Kit de distribución con cadena MCK0150 i MCK0152

NUEVA GUÍA

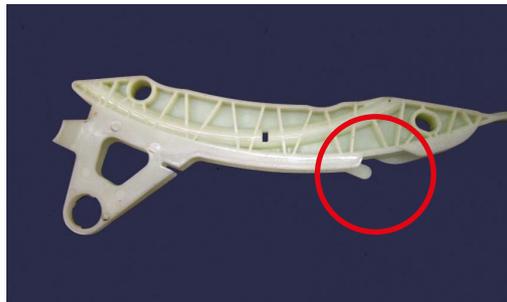
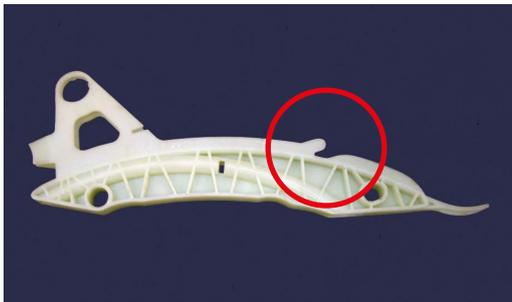
Dentro de los kits antes mencionados se ha añadido una **nueva guía**.

La nueva versión tiene una forma diferente a la anterior, con el lateral alargado.

Versión anterior

Nueva versión suministrada

Las dos versiones son equivalentes e intercambiables.
